RESOLUCIÓN DJA No. 50257001155 de 29 DIC. 2025

Por la cual se resuelve un recurso de reposición y se adoptan otras determinaciones

LA DIRECTORA JURÍDICA AMBIENTAL DE LA CORPORACIÓN AUTÓNOMA REGIONAL DE CUNDINAMARCA – CAR, en uso de las facultades legales conferidas por el numeral 9 del artículo 31 de la Ley 99 del 22 de diciembre de 1993, el Decreto 1076 del 26 de mayo de 2015, el Acuerdo CAR No. 27 del 5 de septiembre de 2025 y en especial las delegadas por la Dirección General mediante la Resolución DGEN No. 20257000484 del 24 de octubre de 2025, y

Figura 48. Predios interceptados por el proyecto

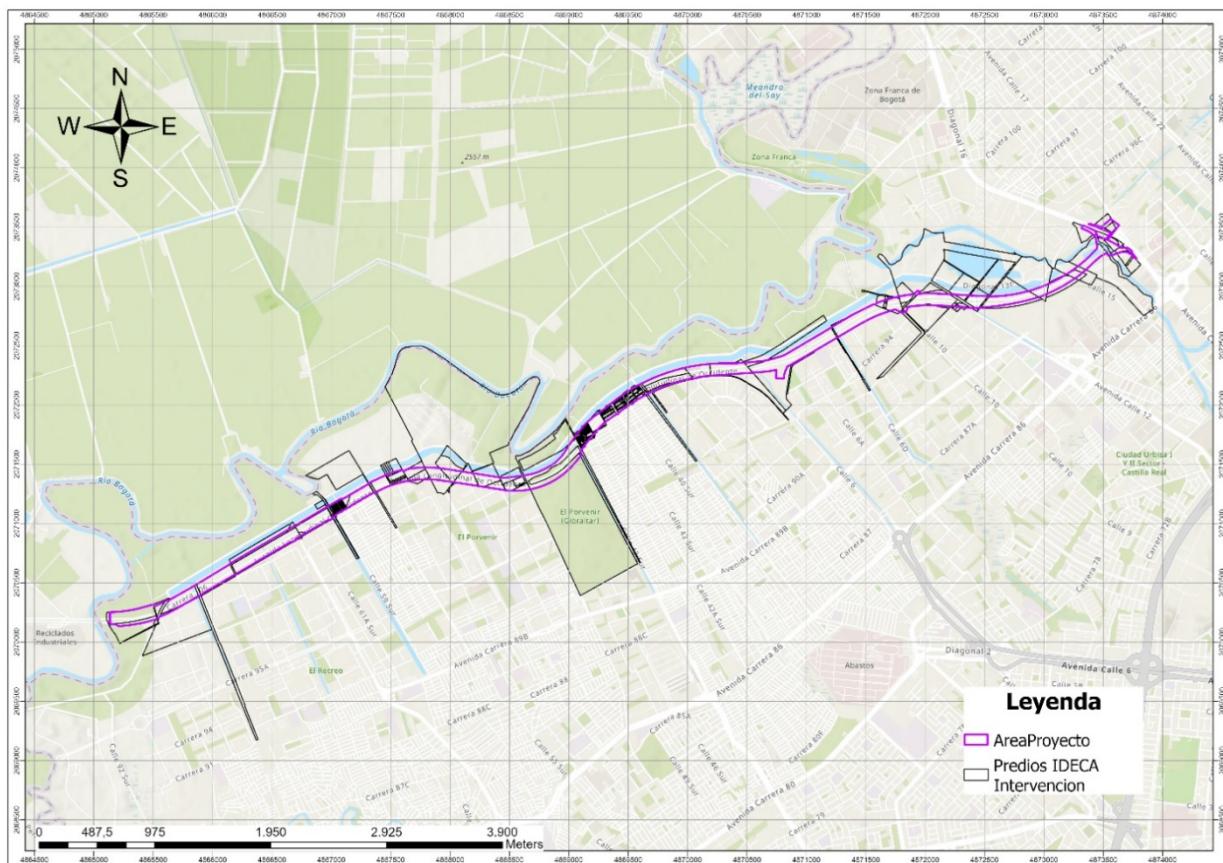
- 6.45. Referente al numeral 3.45. donde “(...) Se recurre en el sentido de corregir y aclarar el artículo 2, bullet 2 en relación con toda la infraestructura de drenaje, tramos de cunetas y la estructura de puentes mencionadas en los parámetros técnicos del proyecto ALO SUR – lado distrito para la UF2 (...)” y petición No. 45, se conceptúa lo siguiente:
